**Паспорт доступности
объекта социальной инфраструктуры**
Федеральное государственное бюджетное образовательное учреждение высшего
образования «Нижевартовский государственный университет»

Учебный корпус № 2
г. Нижневартовск, ул. Мира, д. 3 Б

ПАСПОРТ ДОСТУПНОСТИ
объекта социальной инфраструктуры (ОСИ)
№ 002

АКТ ОБСЛЕДОВАНИЯ
объекта социальной инфраструктуры
К ПАСПОРТУ ДОСТУПНОСТИ ОСИ
№ 002

Фото 3/9 Пандус

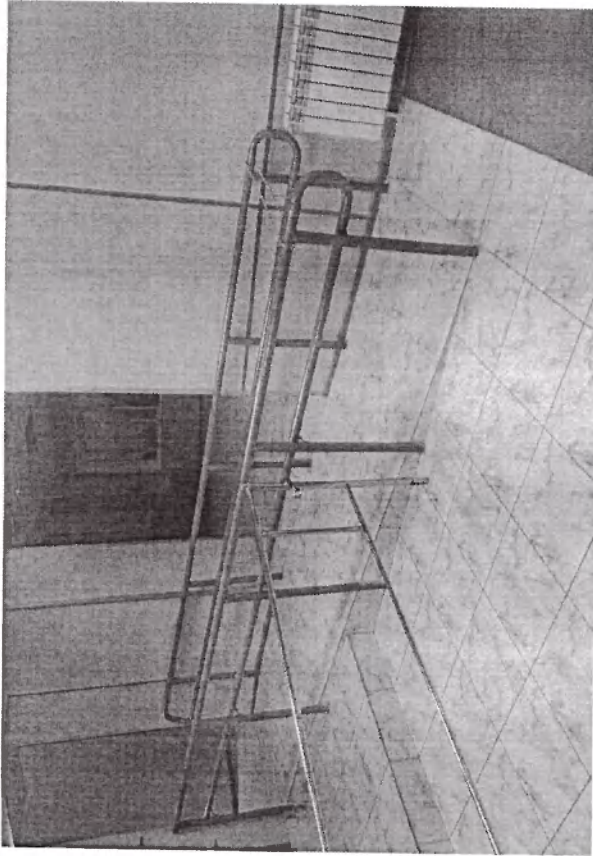
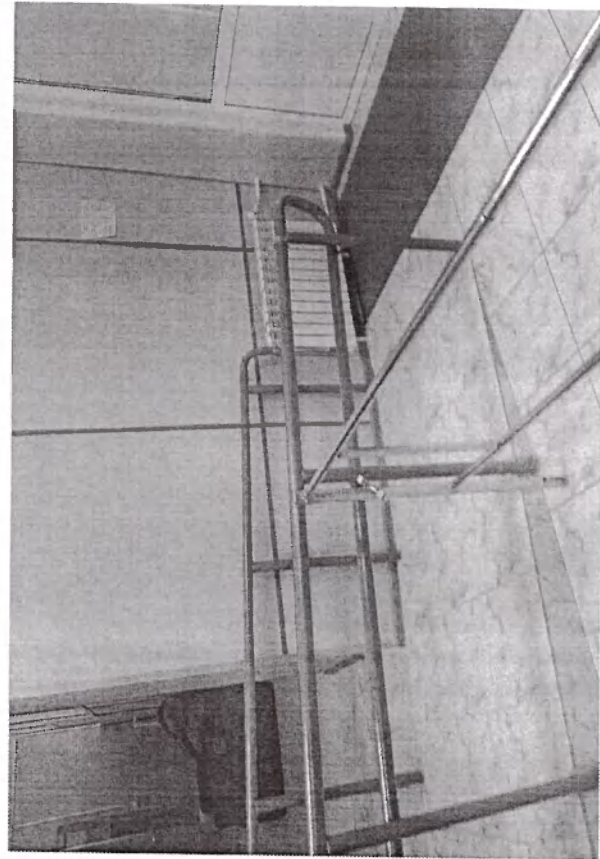
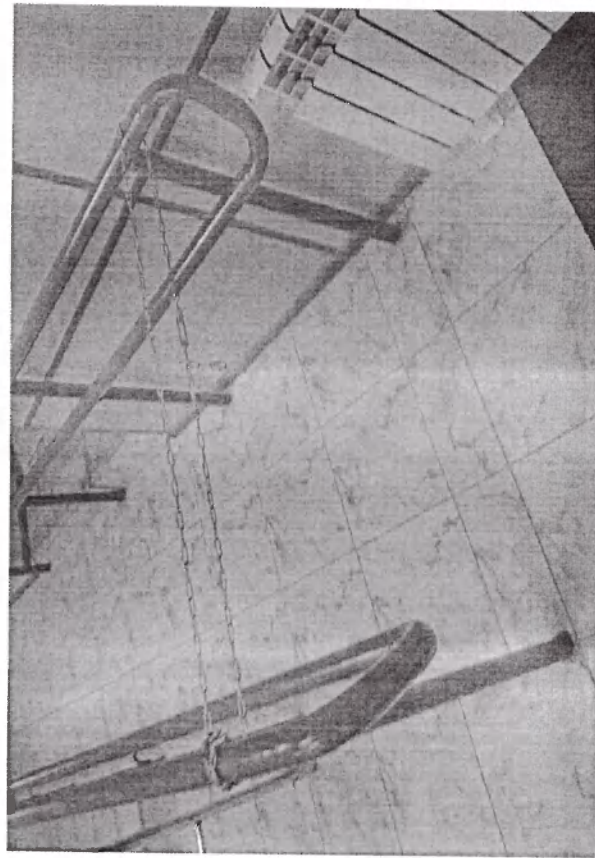
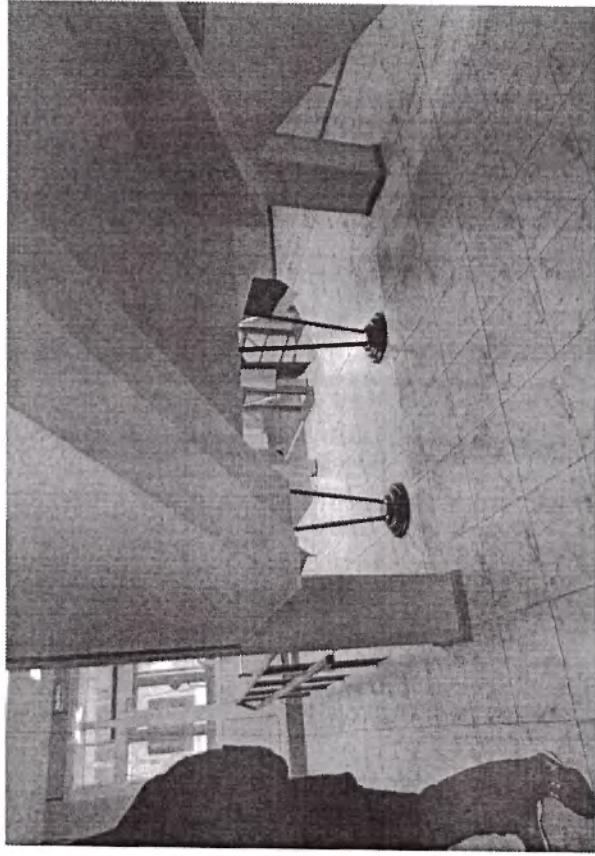
Имеется, в гардеробе на первом этаже: - пандус телескопический для передвижения в кресле-коляске (для лестничных площадок).		
3.3	Пандус (внутри здания)	есть	11	3/9-11	Отсутствуют бортики по краям марша пандуса. (п. 6.1.2, 5.1.15 СП 59.13330.2016).	К, О, С	По продольным краям марша пандуса следует устанавливать бортики высотой не менее 0,05 м.	Текущий ремонт

Фото 3/13 Дверь коридора

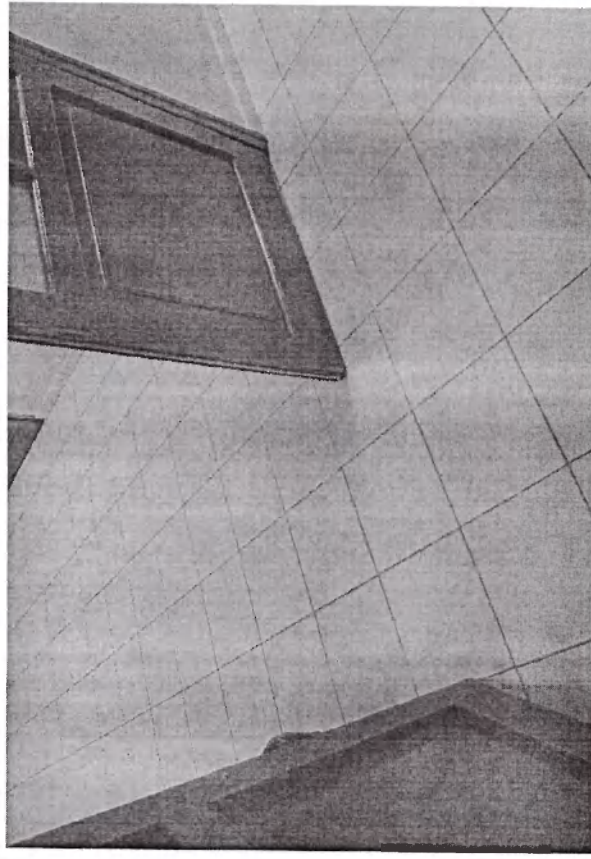
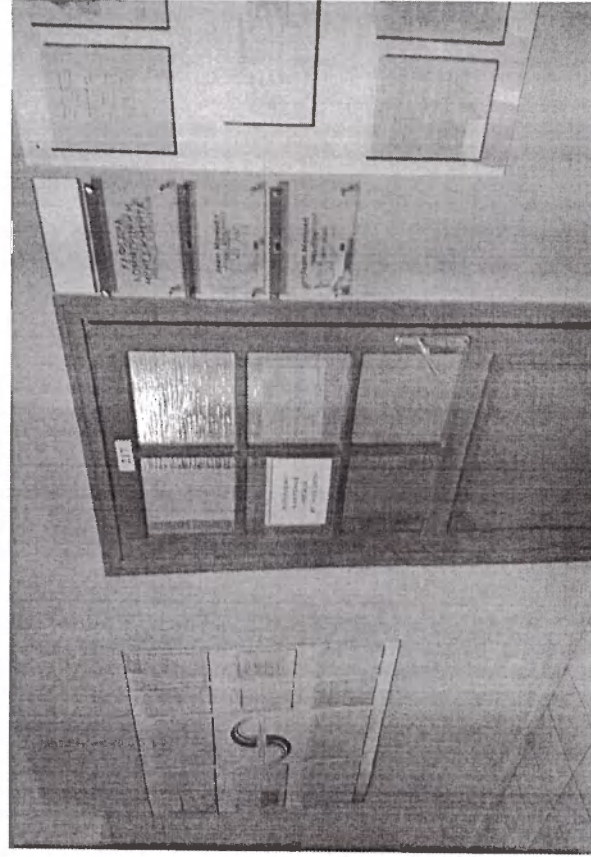
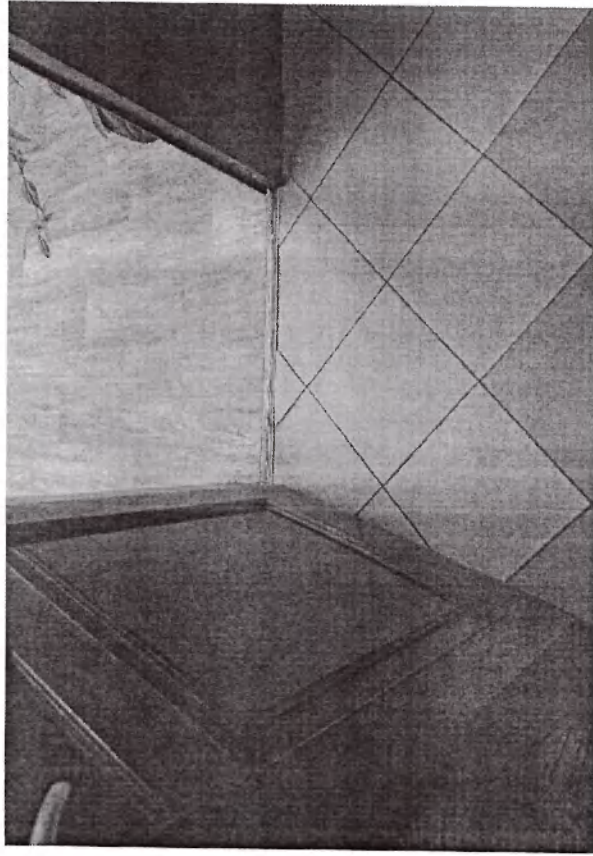
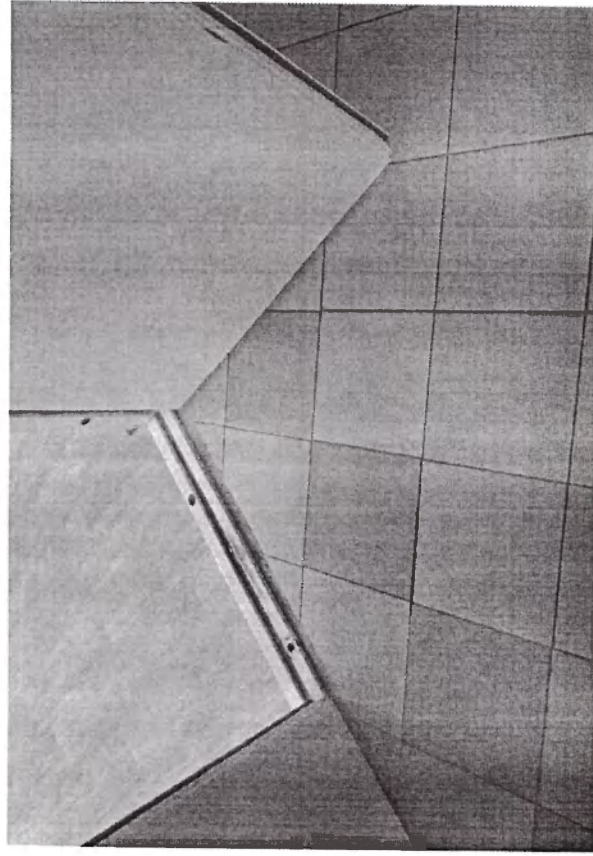
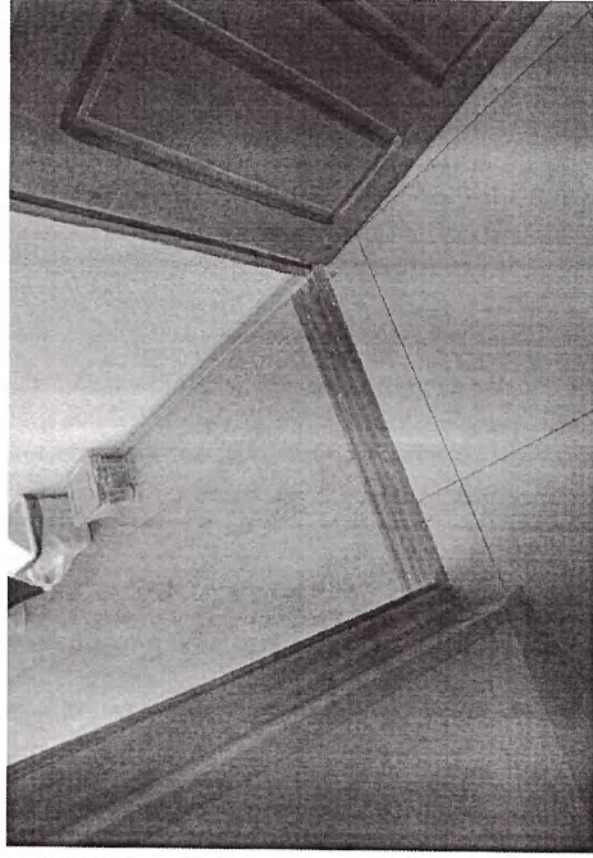
3.5	Дверь	есть	12	3/12-18	Отсутствует доступ на второй и третий этажи. (п. 6.2.13 СП 59.13330.2016).	К	Предусмотреть кнопку вызова помощи на лестничных площадках верхних этажей. Для инвалидов на кресле-коляске, предусмотрена учебная аудитория, на первом этаже здания. Предусмотреть возможность организации доступа инвалидов на кресле-коляске на второй и третий этажи здания, с помощью мобильного подъемного устройства.	Текущий ремонт	Индивидуальное решение с ТСР
					Дверные ручки не выделены контрастным цветом. (п. 6.4.1 СП 59.13330.2016).	С	Контрастно выделить дверные ручки.	Текущий ремонт	
					Ширина дверных полотен дверей, менее 0,9 м.	К	Понизить пороги до 0,014 м. или предусмотреть оказание ситуационной помощи.	Текущий ремонт

Пороги части дверей, высотой более 0,014 м. (п.6.2.4 СП 59.13330.2016).			Частично отсутствуют тактильные таблички для людей с нарушением зрения с использованием рельефных знаков и символов, а также рельефно-точечного шрифта Брайля, с названием функциональных зон коридоров и кабинетов. (п.6.5.9 СП 59.13330.2016).	С	Установить информирующие тактильные таблички для людей с нарушением зрения с использованием рельефных знаков и символов, а также рельефно-точечного шрифта Брайля, с названием функциональных зон коридоров и кабинетов. Разместить их рядом с дверью со стороны дверной ручки на высоте, от 1,2 до 1,6 м.	Текущий ремонт	Организационные мероприятия

Фото 3/19 Эвакуационный выход

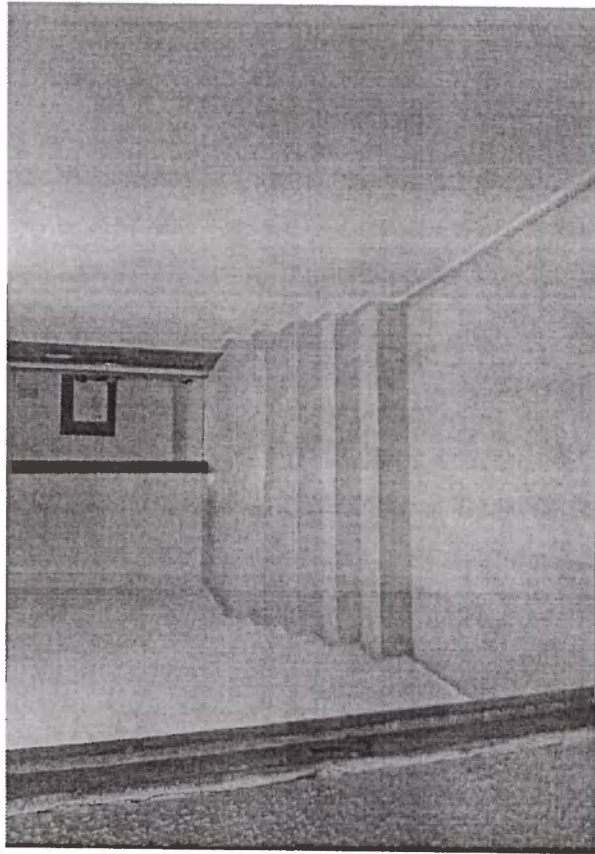
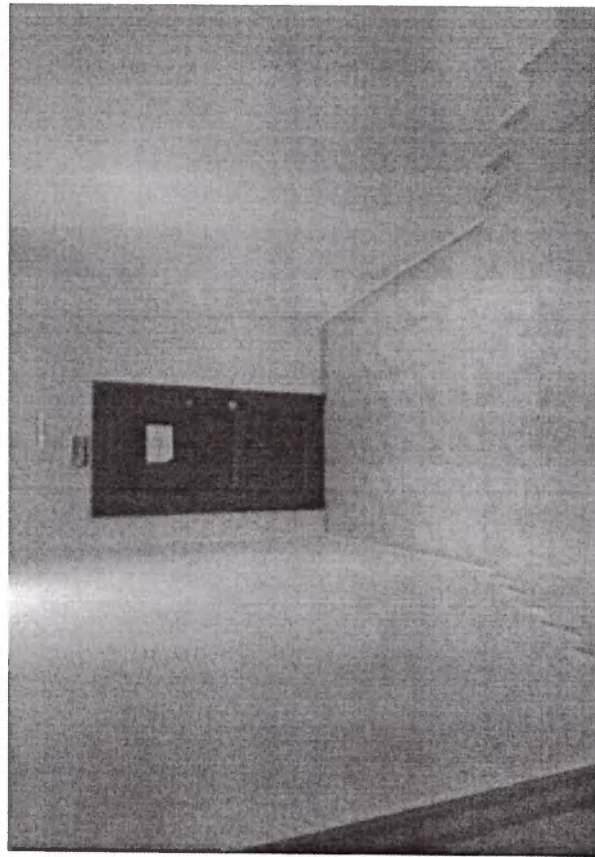
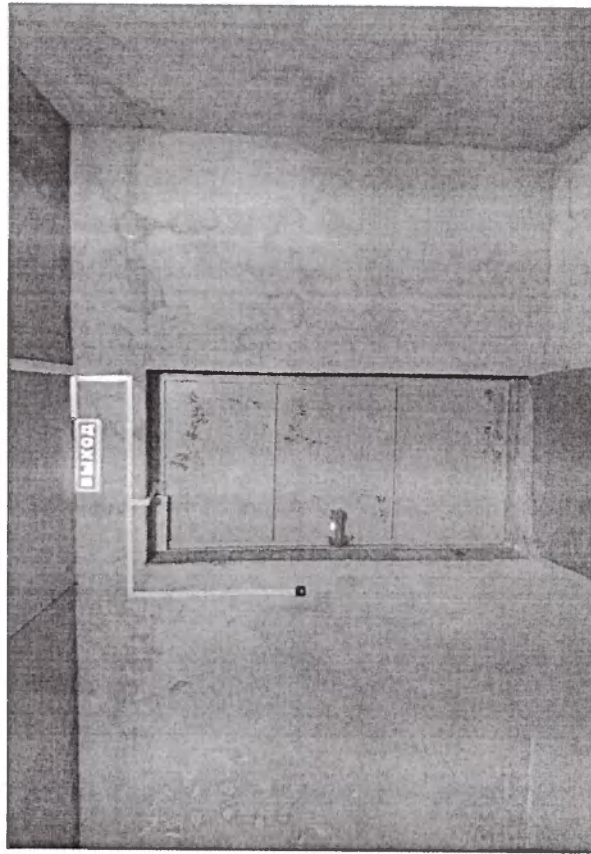
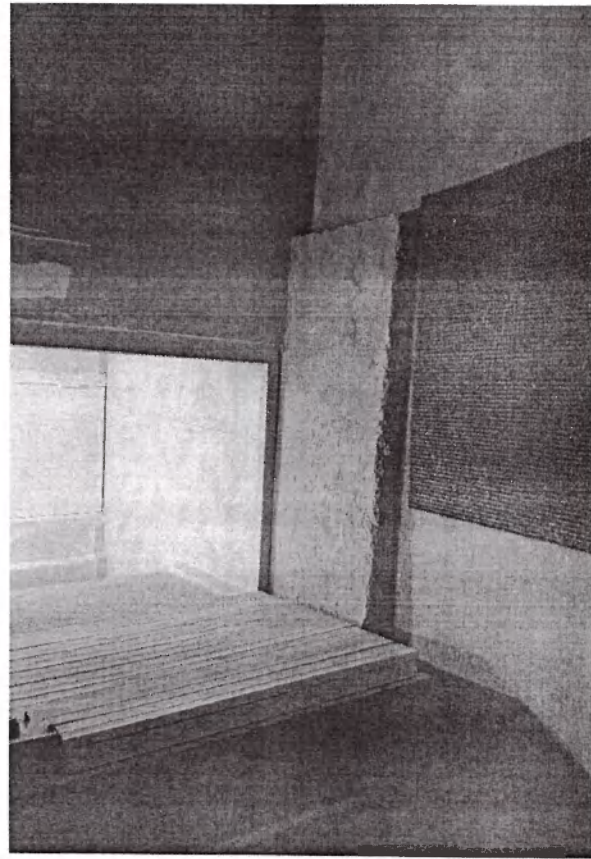
3.6	Пути эвакуации (в т.ч. зоны безопасности)	есть	13	3/19-23			Эвакуационные выходы не приспособлены для эвакуации инвалидов и МГН. Отсутствуют поручни на эвакуационных лестницах. Высота порогов эвакуационных дверей более, 0,014 м. Контур наружной одиночной ступени не выделен контрастным цветом.	К, О, С, Г, У	Обустроить поручнями эвакуационные лестницы. Эвакуационные лестницы продублировать стационарным пандусом или предусмотреть телескопический пандус. Контур наружной одиночной ступени выделить контрастным цветом Организовать ситуационную помощь.	Текущий ремонт Индивидуальное решение с ТСП Организационные мероприятия	
	ОБЩИЕ требования к зоне

Фото 4/1 Учебная аудитория для МГУ

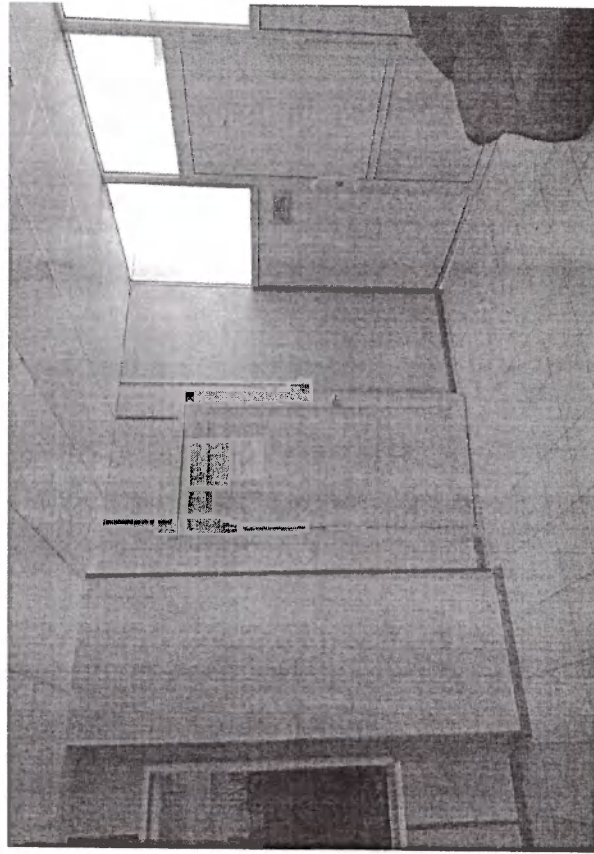
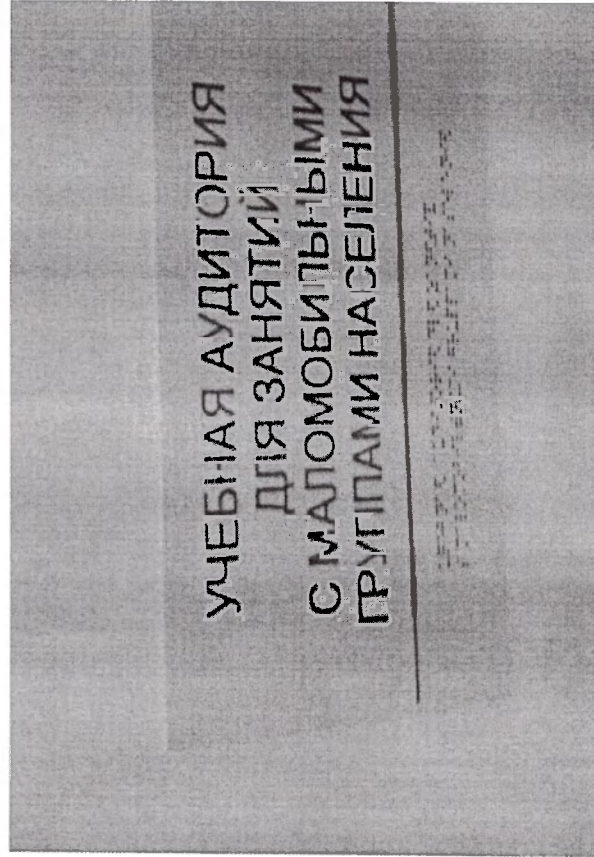
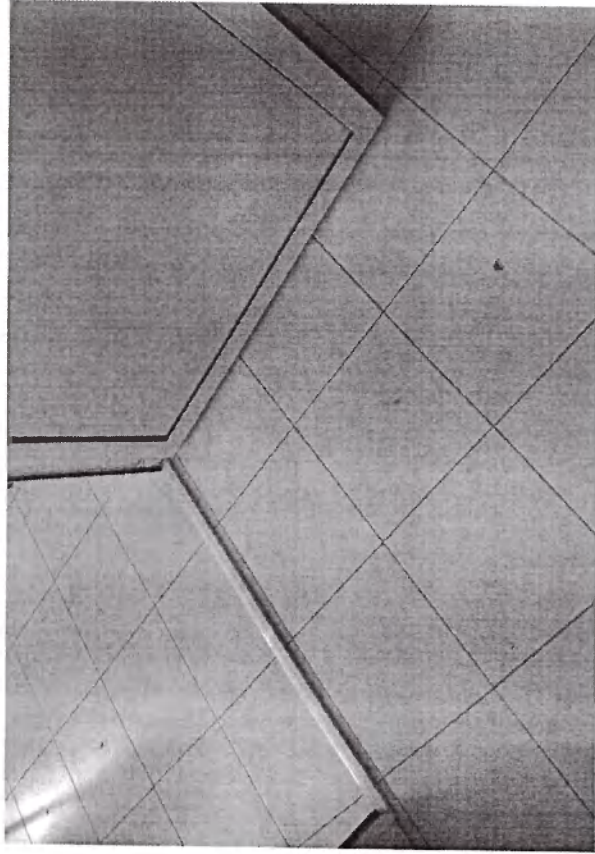
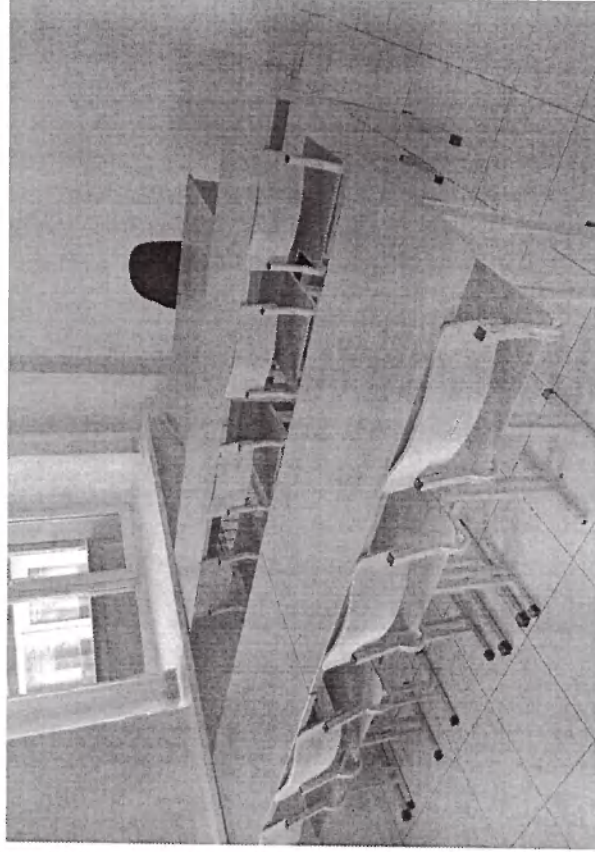
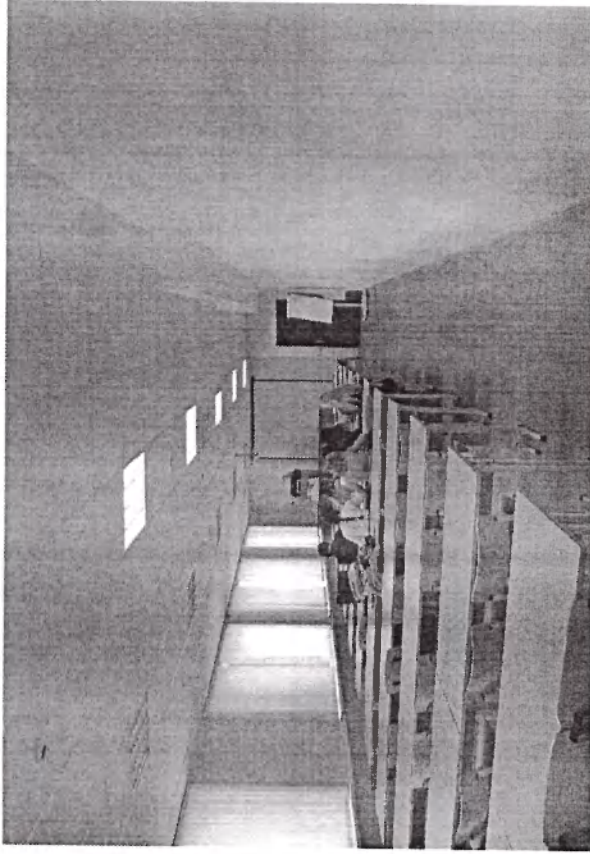
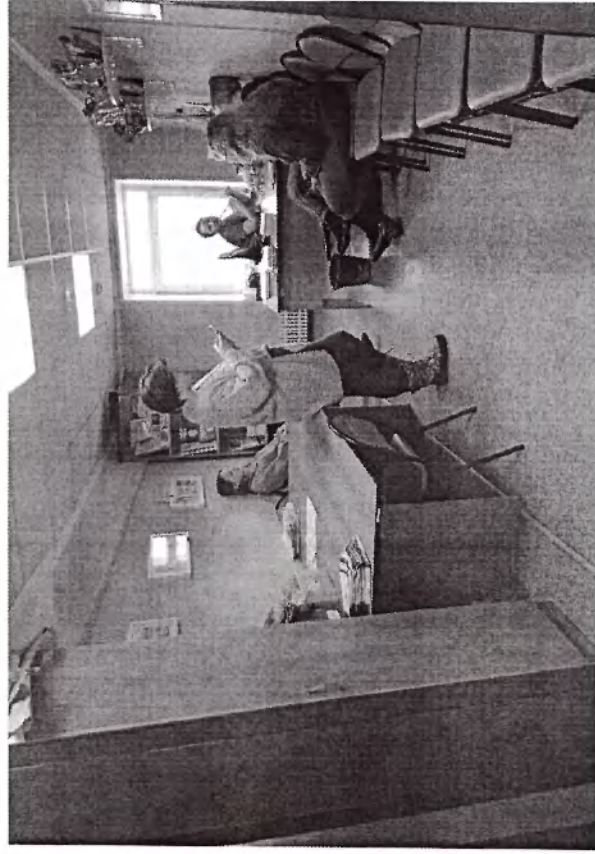
4.1	Кабинетная форма обслуживания	есть	14	4/1- 8	Отсутствует информационная индукционная система. Отсутствует информационные таблички у кабинетов, выполненная рельефно-графическим и рельефно-точечным способом. (п. 6.5.9, 8.1.9, 8.1.10, 8.2.3 СП 59.13330.2016).	Г, С	Установить информационную индукционную систему (портативную). Установить таблички обозначения кабинетов, на высоте 1,2-1,6 м. от уровня пола, выполненную рельефно-графическим и рельефно-точечным способом.	Индивидуальное решение с ТСР
